島根原子力発電所第2号機 審査資料	
資料番号	NS2-補-027-10-25 改 02
提出年月日	2023年2月20日

機器・配管系の設備の既工認からの構造変更について

1. 機器・配管系の設備の既工認からの構造変更について

添付図1. 原子炉格納容器 (スタビライザ)

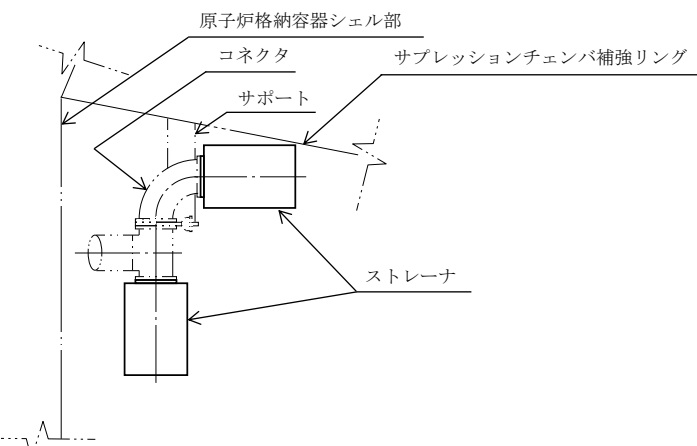
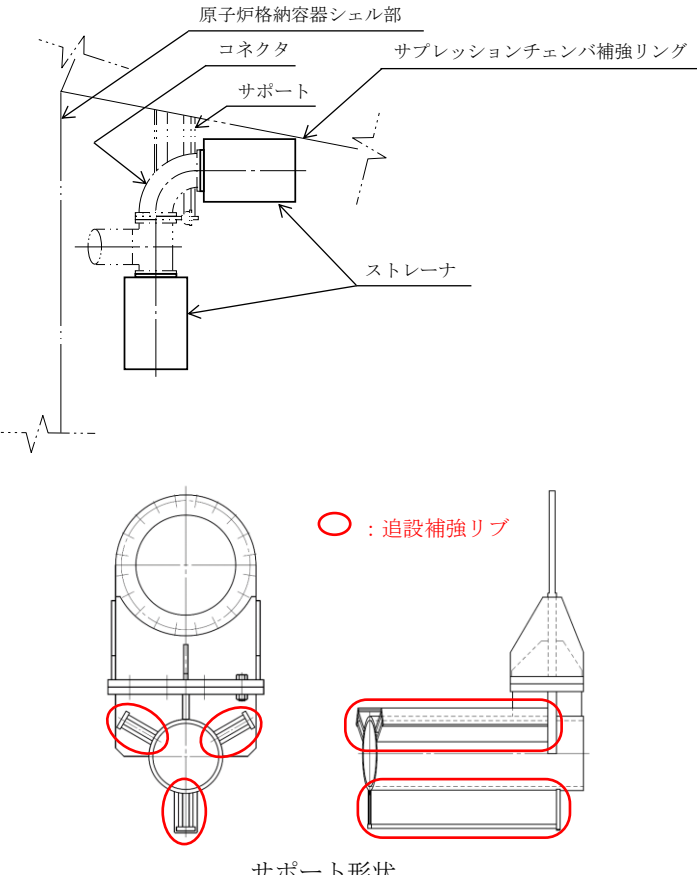
変更前	変更後	備考																																
<table border="1" data-bbox="689 799 869 842"> <tr> <td>2</td> <td>ガスケット</td> <td>8</td> <td>SM41B</td> </tr> <tr> <td>1</td> <td>フランジ</td> <td>16</td> <td>STS42</td> </tr> <tr> <td>8</td> <td>ボルト</td> <td></td> <td>SNB24-1</td> </tr> <tr> <td colspan="4">部品名 数量 主要材料</td> </tr> </table>	2	ガスケット	8	SM41B	1	フランジ	16	STS42	8	ボルト		SNB24-1	部品名 数量 主要材料				<p style="color: red; text-align: center;">フランジボルト取替</p> <div style="border: 1px solid black; padding: 5px; width: fit-content; margin: 0 auto;"> <p>図中変更なし</p> </div> <table border="1" data-bbox="1440 799 1619 842"> <tr> <td>2</td> <td>ガスケット</td> <td>8</td> <td>SM41B</td> </tr> <tr> <td>1</td> <td>フランジ</td> <td>16</td> <td>STS42</td> </tr> <tr> <td>8</td> <td>ボルト</td> <td></td> <td>SNB24-1</td> </tr> <tr> <td colspan="4">部品名 数量 主要材料</td> </tr> </table>	2	ガスケット	8	SM41B	1	フランジ	16	STS42	8	ボルト		SNB24-1	部品名 数量 主要材料				<p>耐震補強 (フランジボルトの強度向上) を目的とし、フランジボルトを材質変更 (SNCM439→SNB24-1)</p>

添付図 2. 原子炉格納容器（電気配線貫通部）

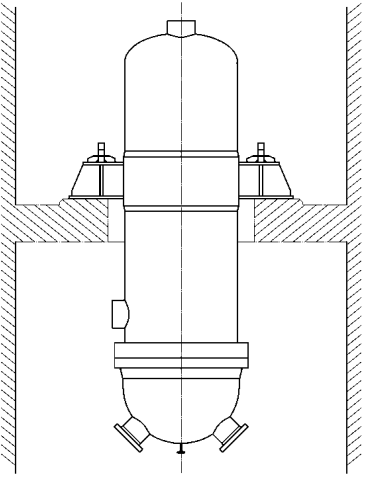
施設・設備名称		構造変更の概要	備考
原子炉格納容器	スタビライザ	・フランジボルトの材質変更	添付図 1
	電気配線貫通部	・支持構造物を追設	添付図 2
残留熱除去系ストレーナ 高圧炉心スプレイ系ストレーナ 低圧炉心スプレイ系ストレーナ		・サポートに補強リブを追設	添付図 3
残留熱除去系熱交換器		・ラグ周辺に支持構造物を追設 ・下部サポートを追設	添付図 4
燃料プール冷却系熱交換器		・胴の脚付け根部の当板を拡張	添付図 5
原子炉補機冷却系熱交換器		・胴の脚付け根部の当板を拡張 ・脚底板の周囲に耐震補強サポートを追設	添付図 6
高圧炉心スプレイ補機冷却系熱交換器		・胴の脚付け根部の当板を拡張	添付図 7
非常用ディーゼル発電設備ディーゼル燃料 デイトンク		・胴の脚付け根部の当板を拡張	添付図 8
高圧炉心スプレイ系ディーゼル発電設備 ディーゼル燃料デイトンク		・胴の脚付け根部の当板を拡張	添付図 9
制御棒駆動水圧系水圧制御ユニット		・架構部に補強部材を追設	添付図 10
原子炉補機海水ポンプ		・長尺化（引き波対策） ・支持構造物の構造及び位置変更	添付図 11
高圧炉心スプレイ補機海水ポンプ		・長尺化（引き波対策） ・支持構造物の構造及び位置変更	添付図 12
圧力低減設備	ダウンコマ	・補強リブを追設	添付図 13
	ベントヘッダ	・支持構造物を取替	添付図 14
	ベント管	・補強リブを追設	添付図 15
サプレッションチェンバースプレイ管		・補強リブを追設	添付図 16
燃料取替機		・トロリ補強 ・ブリッジ及びトロリ脱線防止 ラグ補強 ・走行レール交換	添付図 17
原子炉建物天井クレーン		・落下防止ラグ及びトロリスト ッパの形状変更	添付図 18
配管系 ・配管：格納容器フィルタベント系配管（配 管改造の例） ・サポート：残留熱除去系配管 （サポート補強の例）		・配管の追設 ・弁の追設	添付図 19
		・サポートの追設及び強化	添付図 20
原子炉浄化系補助熱交換器		・胴の脚付け根部の当板を拡張 ・脚へのサポート追設	添付図 21

添付図 3. 残留熱除去系ストレーナ， 高圧炉心スプレイ系ストレーナ， 低圧炉心スプレイ系ストレーナ

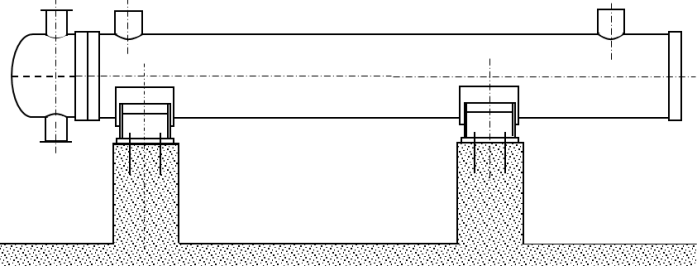
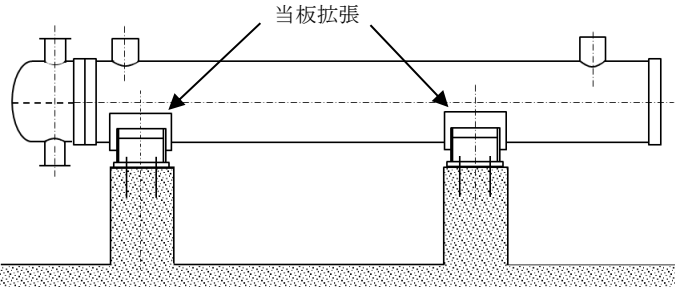
変更前	変更後	備考
	 <p style="text-align: center;">サポート形状</p>	<p>耐震補強 (サポートの強度向上) を目的とし，サポートに補強リブを追設</p>

添付図4. 残留熱除去系熱交換器

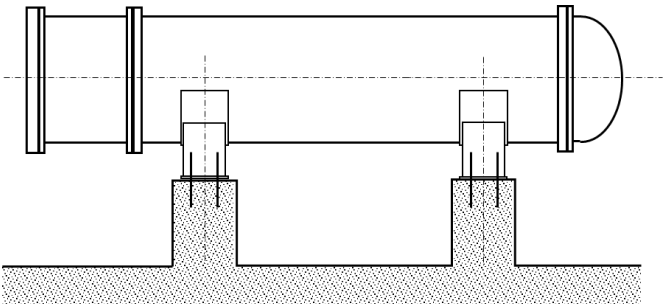
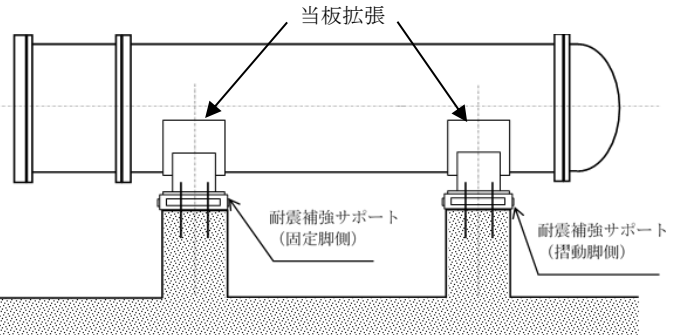
変更前	変更後	備考
		<p>耐震補強を目的とし, 以下の構造変更を実施</p> <ul style="list-style-type: none"> ・ラグ周辺に耐震補強サポートを追設 (剛性向上及びラグの回転拘束) ・下部サポートを追設 (水平方向の変位拘束)

添付図5. 燃料プール冷却系熱交換器

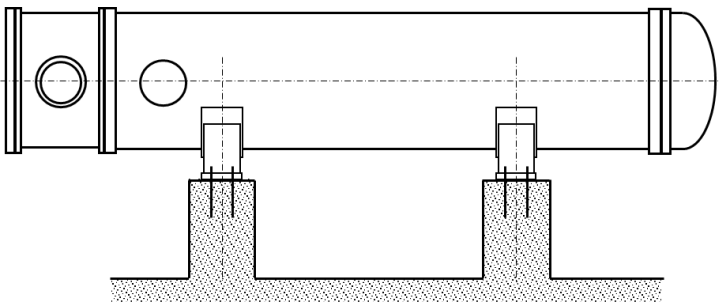
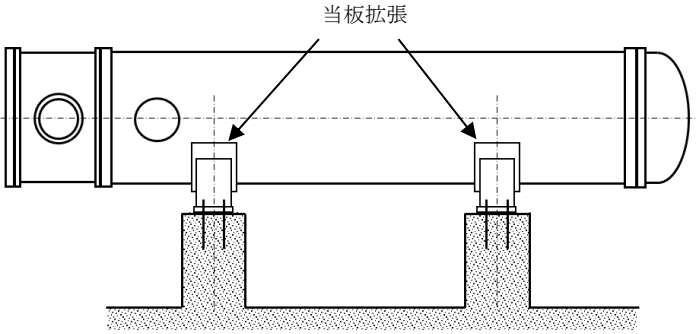
変更前	変更後	備考
		<p>・耐震補強 (胴の脚付け根部の応力低減) を目的とし、胴の脚付け根部の当板を拡張</p>

添付図6. 原子炉補機冷却系熱交換器

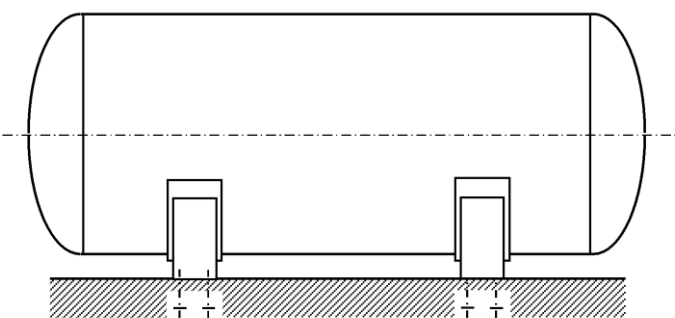
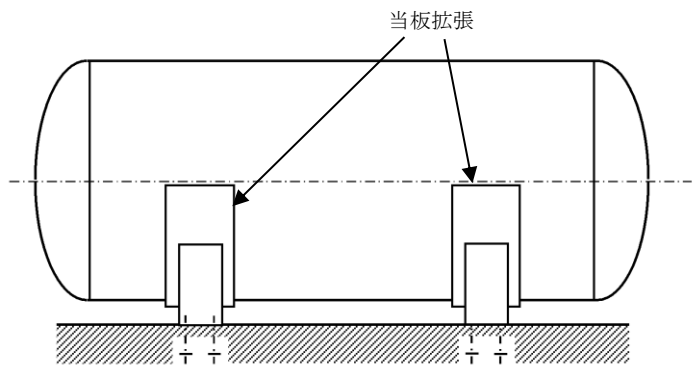
変更前	変更後	備考
		<p>耐震補強を目的とし、以下の構造変更を実施</p> <ul style="list-style-type: none"> • 胴の脚付け根部の当板を拡張 (胴の脚付け根部の応力低減) • 脚底板の周囲に耐震補強サポートを追設 (脚底面のせん断荷重を基礎ボルトに作用させないための補強)

添付図 7. 高圧炉心スプレイ補機冷却系熱交換器

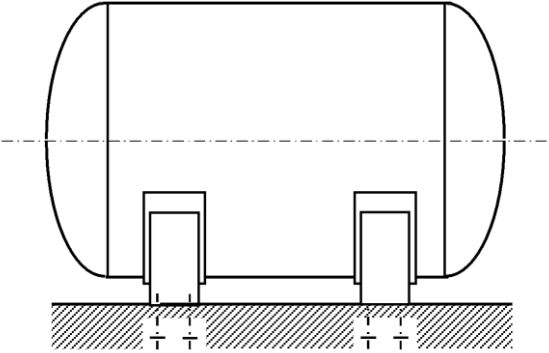
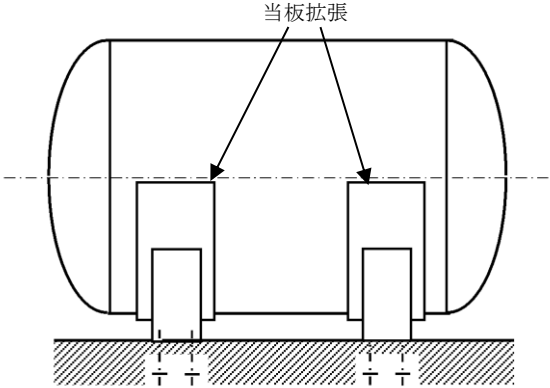
変更前	変更後	備考
		<p>耐震補強 (胴の脚付け根部の応力低減) を目的とし、胴の脚付け根部の当板を拡張</p>

添付図 8. 非常用ディーゼル発電設備ディーゼル燃料デイトンク

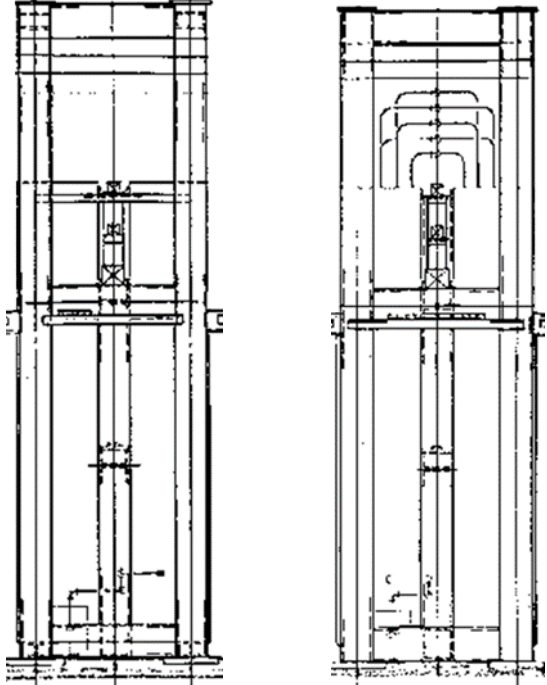
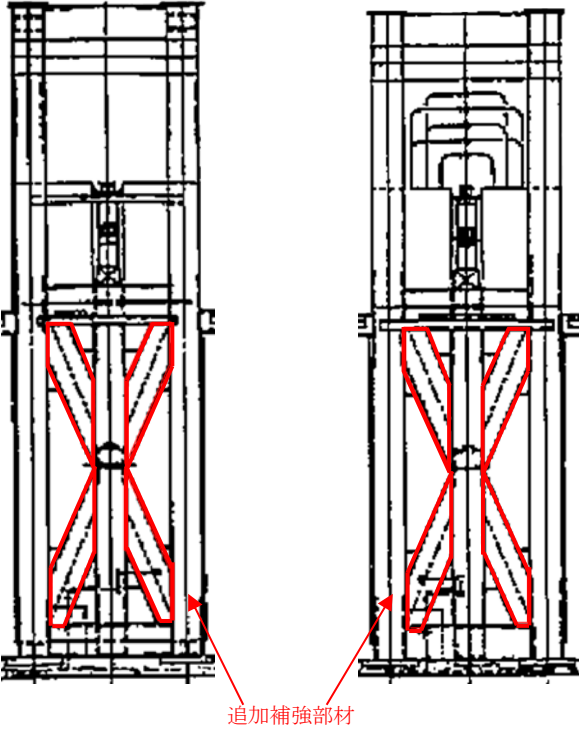
変更前	変更後	備考
		<p>耐震補強 (胴の脚付け根部の応力低減) を目的とし、胴の脚付け根部の当板を拡張</p>

添付図 11. 原子炉補機海水ポンプ

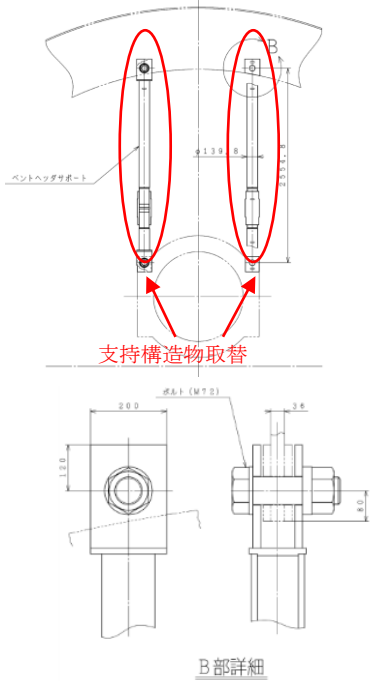
変更前	変更後	備考
		<ul style="list-style-type: none"> 引き波対策に伴うポンプの長尺化 ポンプ棚撤去及び支持構造物の構造及び位置変更

添付図 12. 高圧炉心スプレイ補機海水ポンプ

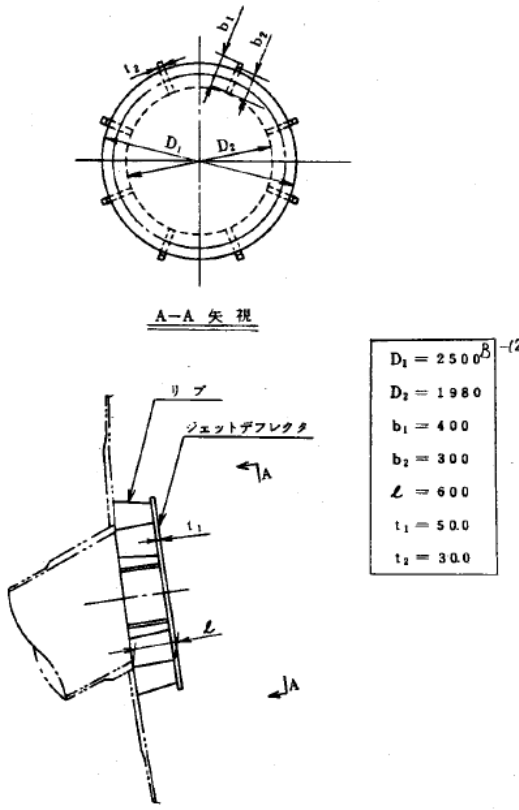
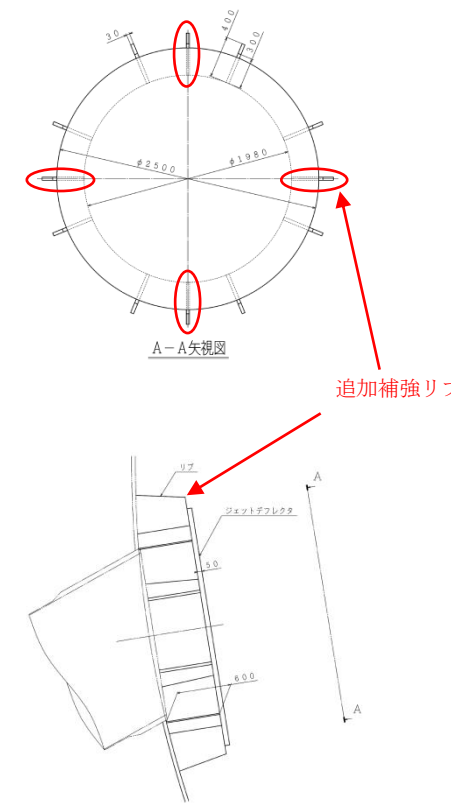
変更前	変更後	備考
		<ul style="list-style-type: none"> 引き波対策に伴うポンプの長尺化 ポンプ棚撤去及び支持構造物の構造及び位置変更

添付図 13. 圧力低減設備（ダウンカマ）

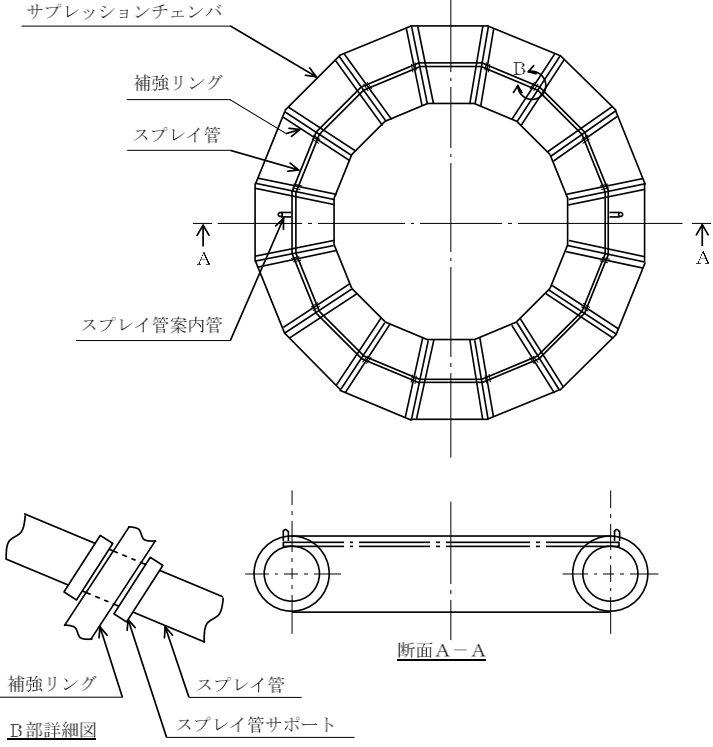
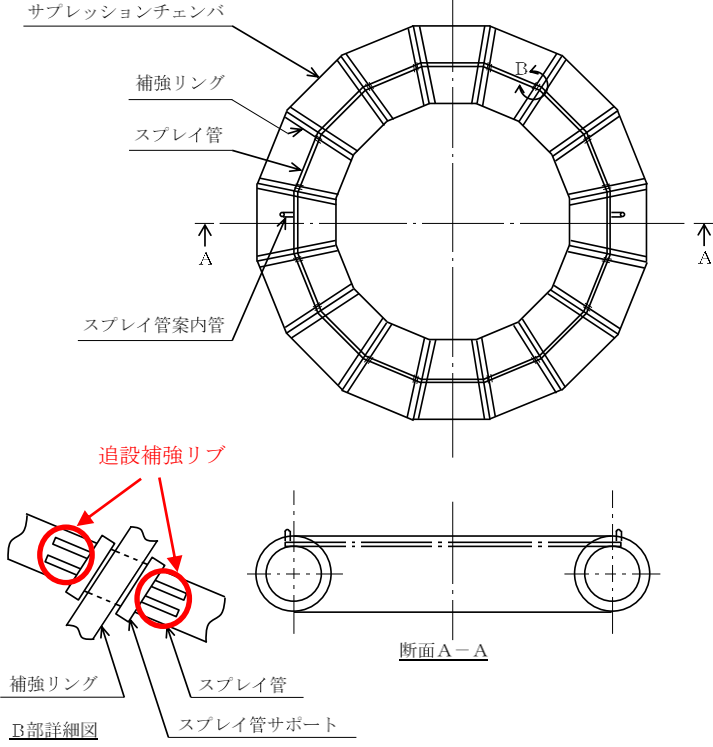
変更前	変更後	備考
<p>断面 A-A</p>	<p>追加補強リブ</p> <p>A-A</p>	<p>耐震補強を目的とし、補強リブを追設 (ダウンカマに加わる荷重の低減、「NS2-補-027-10-54 原子炉格納容器ベント系設備の地震応答解析モデルの精緻化等に関する補足説明資料」参照)</p>

添付図 15. 圧力低減設備（ベント管）

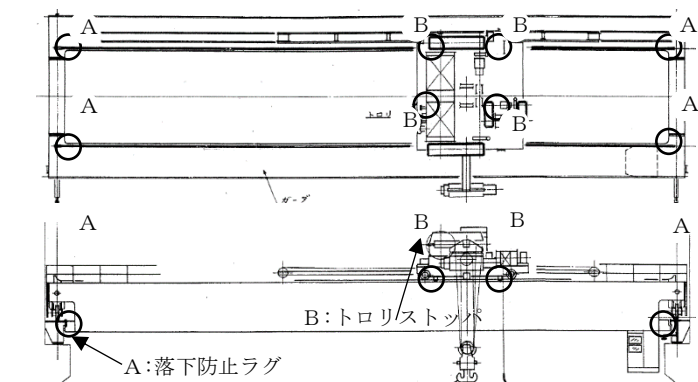
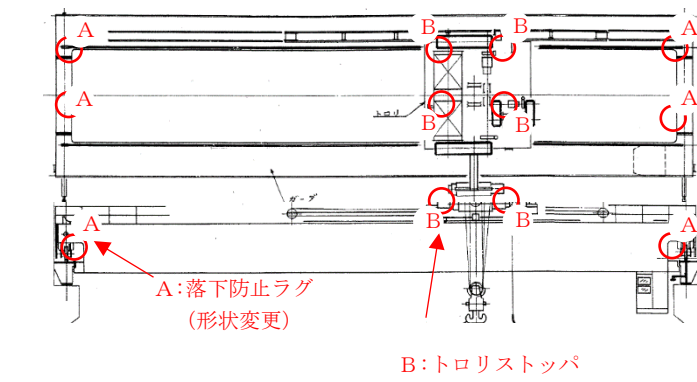
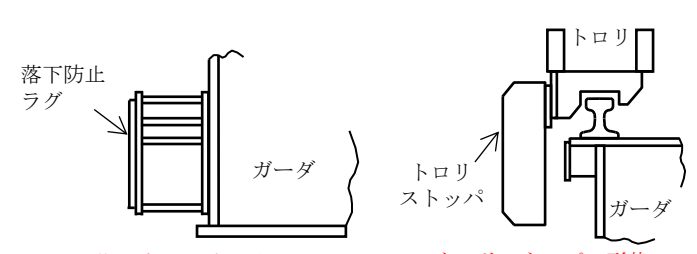
$D_1 = 2500^B$	(2)	$D_2 = 1980$		$b_1 = 400$		$b_2 = 300$		$L = 600$		$t_1 = 50.0$		$t_2 = 30.0$		 <p style="text-align: center;">A-A 矢視図</p> <p style="text-align: center;">追加補強リブ</p>	<p>耐震補強を目的とし、補強リブを追設 (強度向上, 「NS2-補-027-10-54 原子炉格納容器ベント系設備の地震応答解析モデルの精緻化等に関する補足説明資料」参照)</p>
$D_1 = 2500^B$	(2)															
$D_2 = 1980$																
$b_1 = 400$																
$b_2 = 300$																
$L = 600$																
$t_1 = 50.0$																
$t_2 = 30.0$

添付図 19. 配管系：配管

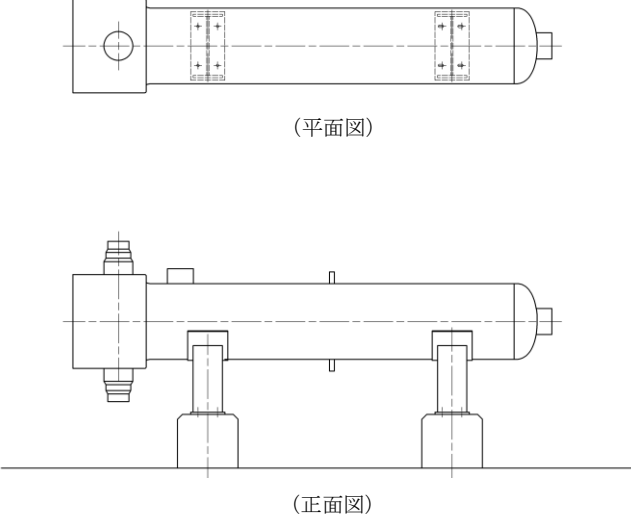
変更前	変更後	備考
		<p>配管系に対し、以下の改造を実施</p> <ul style="list-style-type: none">・窒素ガス制御系と非常用ガス処理系の連絡部を改造し、フィルタ装置に向かう配管を追設・弁の新設 (例として格納容器フィルタベント系配管を示す)

添付図 21. 原子炉浄化系補助熱交換器 (波及的影響を及ぼすおそれのある設備)

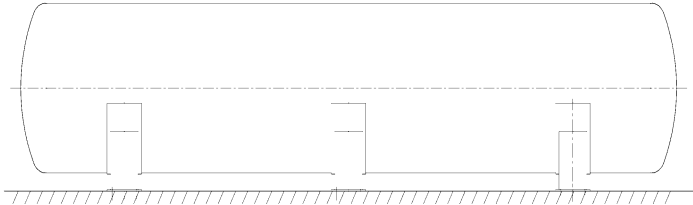
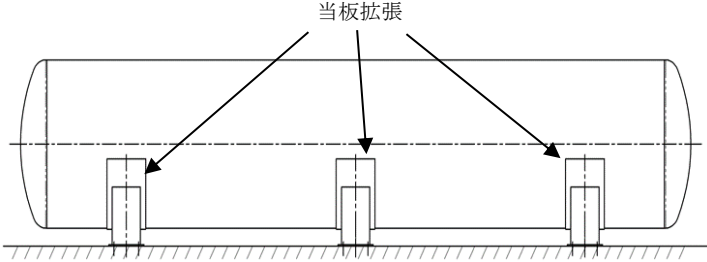
変更前	変更後	備考
 <p>(平面図)</p> <p>(正面図)</p>		<p>耐震補強を目的とし、以下の構造変更を実施</p> <ul style="list-style-type: none"> ・ 胴の脚付け根部の当板を拡張 (胴の脚付け根部の応力低減) ・ 脚への耐震補強サポート追設 (基礎ボルトの荷重低減)

添付図 22. サプレッションチェンバアクセスハッチ

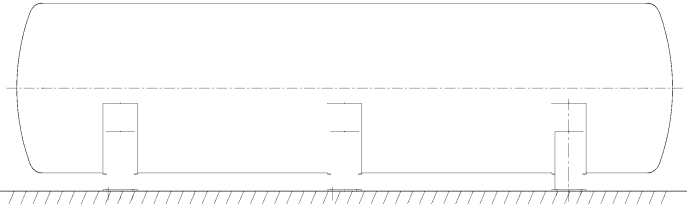
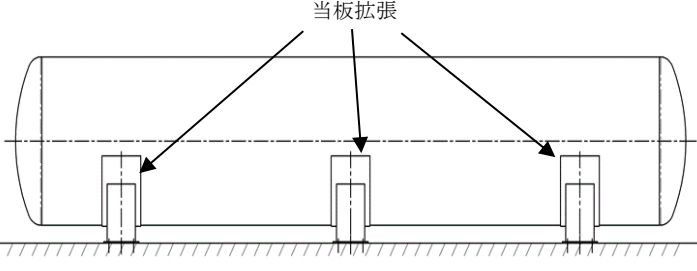
変更前	変更後	備考
<p>ボルト</p> <p>ふた板</p> <p>フランジ</p> <p>スリーブ</p> <p>サプレッションチェンバ</p>	<p>ボルト</p> <p>ふた板</p> <p>フランジ</p> <p>スリーブ</p> <p>補強リブ</p> <p>サプレッションチェンバ</p> <p>補強リブ</p> <p>スリーブ</p> <p>A-A矢視図</p> <p>○ : 追設補強リブ</p>	<p>備考</p> <p>耐震補強 (サプレッションチェンバアクセスハッチの剛構造化) を目的とし、補強リブを追設</p>

添付図 23. 非常用ディーゼル発電設備 A-ディーゼル燃料貯蔵タンク

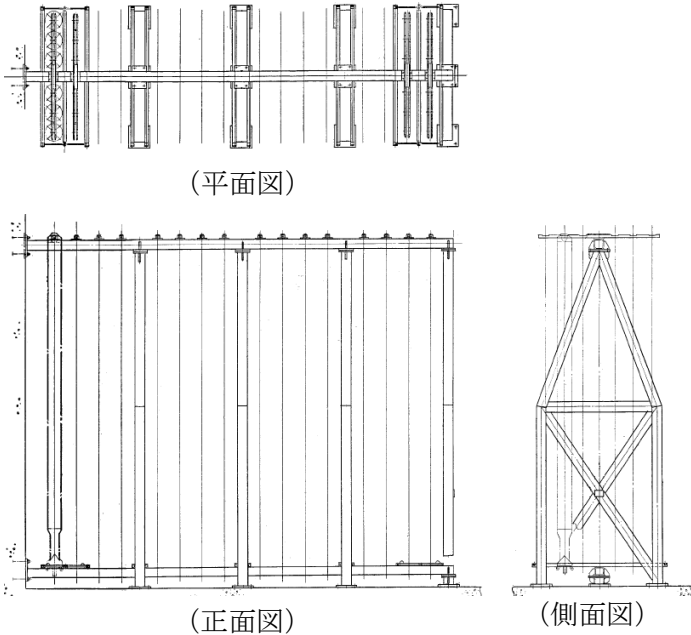
変更前	変更後	備考
		<p>耐震補強（胴の脚付け根部の応力低減）を目的とし、胴の脚付け根部の当板を拡張</p>

添付図 24. 高圧炉心スプレイ系ディーゼル発電設備ディーゼル燃料貯蔵タンク

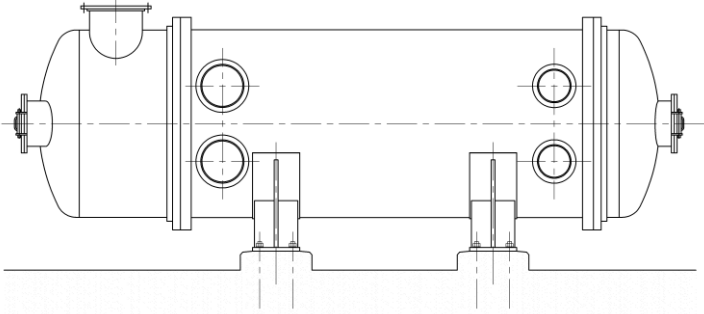
変更前	変更後	備考
 <p>A cross-sectional diagram of a cylindrical tank supported by three vertical legs. The tank is shown in a simple line drawing style, resting on a hatched ground line.</p>	 <p>A cross-sectional diagram of the same cylindrical tank, but with the base plates of the three legs expanded horizontally. Three arrows point to these expanded base plates, with the label '当板拡張' (Base plate expansion) written above them.</p>	<p>耐震補強 (胴の脚付け根部の応力低減) を目的とし、胴の脚付け根部の当板を拡張</p>
